調 查 報 告

壹、案由：據悉，109年1月2日上午，國軍UH-60M黑鷹直升機於新北市烏來山區失事，造成機上參謀總長沈一鳴等8人不幸罹難之飛安事件。又據悉，國防部於97年斥資新臺幣800多億元，向美國採購60架UH-60M黑鷹直升機，106年12月達成「初始作戰能力」，經過22個月訓練與戰力鑑測，軍方核定具備「全作戰能力」，並於108年10月30日成軍，接替UH-1H通用運輸直升機，未料才剛滿2個月就出意外。究本次失事肇因係天候、人為操作、機械故障或戰管導引問題？有無違反人員派遣行政規範？航道規劃有無失當？機齡情形為何？相關檢修保養及人員訓練是否確實？對於維護機上人員生命安全之相關配備有否充足？國防部相關單位有無疏失等情？均有深入瞭解之必要案。

圖1 臺北飛航情報區小型航空器目視走廊飛航資料圖

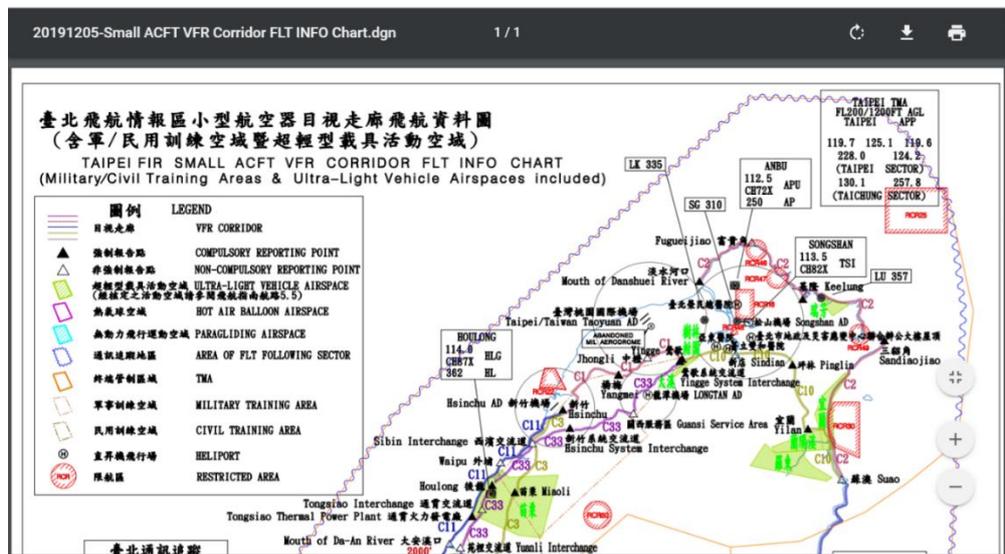
一、小型航空器東部目視走廊C10，分鶯歌-新店、新店-宜蘭及宜蘭-蘇澳等3段，依序以國3、台9及台7/台2為參考中心線，其中新店-宜蘭段之左右範圍，按電子式飛航指南(e-AIP)3.4.3規定，係以台9線為中心線，左右兩側各2.5KM寬為範圍，並於坪林、宜蘭設「強制報告點」，惟台9線於台9、台2庚交會處(國5頭城交流道附近)右轉南行至宜蘭，而民航局「e-AIP 3.4目視走廊飛航資料圖」C10航線坪林-宜蘭段並未沿台9線走，且未於台9、台2庚交會處附近設強制報告點，致航線使用人於坪林-宜蘭間採截彎取直飛行，疏忽其地障風險(尤其於無法目視時)，核有疏失，亟應檢討。

(三)惟查e-AIP 3.4小型航空器東部目視走廊C10，起點鶯歌，終點蘇澳，全程分鶯歌-新店、新店-宜蘭及宜蘭-蘇澳等3段，各段參考之中心線均有不同。以新店-宜蘭段為例，其左右範圍，係以省道台9線為中心線，左右兩側各2.5KM寬。然查目視走廊飛航資料圖C10新店-宜蘭段參考之台9線，於台9線、台2庚交會處右轉南行至宜蘭（如圖2），C10並未沿台9線中心線走，且僅於坪林、宜蘭設強制報告點。民航局102年3月28日系統字1020010305號函雖通知空軍司令部等機關，因助航設施、通訊頻率及風力發

電機、架空輸電線路鐵塔等相關障礙物更新，另製作「目視走廊飛航資料圖」，並於同年4月1日於e-AIP網站首頁設置連結供下載，該連結並於104年10月31日升級，除靜態圖資外，並以網頁形式供航空人員參考運用，網頁標題「交通部民用航空局目視航圖雲端查詢系統」(下稱目視航圖雲端查詢系統)，如圖3。與目視走廊飛航資料圖相較，其C10目視走廊雖與台9線走向較為一致，然因102年3月28日系統字1020010305號函稱「實際飛航資訊依飛航指南發布者為準」，故C10目視走廊使用人仍參考「目視走廊飛航資料圖」，以為坪林-宜蘭間可截彎取直，而未注意「目視航圖雲端查詢系統」，加上民航局未於台9線、台2庚交會處(國5頭城交流道)附近設「強制報告點」，致航線使用人於坪林-宜蘭段採截彎取直飛行，其結果，將遭遇3000呎以上高山，此於能見度良好時，因飛航指南已於C10備註「鶯歌至宜蘭段不受3000FT高度限制」，尚不致產生大問題，惟一旦遭遇入雲情況，即有重大風險。

圍，按電子式飛航指南(e-AIP)3.4.3規定，係以台9線為中心線，左右兩側各2.5KM寬為範圍，並於坪林、宜蘭設「強制報告點」，惟台9線於台9、台2庚交會處(國5頭城交流道附近)右轉南行至宜蘭，而民航局「e-AIP 3.4目視走廊飛航資料圖」C10航線坪林-宜蘭段並未沿台9線走，且未於台9、台2庚交會處附近設強制報告點，致航線使用人於坪林-宜蘭間採截彎取直飛行，疏忽其地障風險(尤其於無法目視時)，核有疏失，亟應檢討。
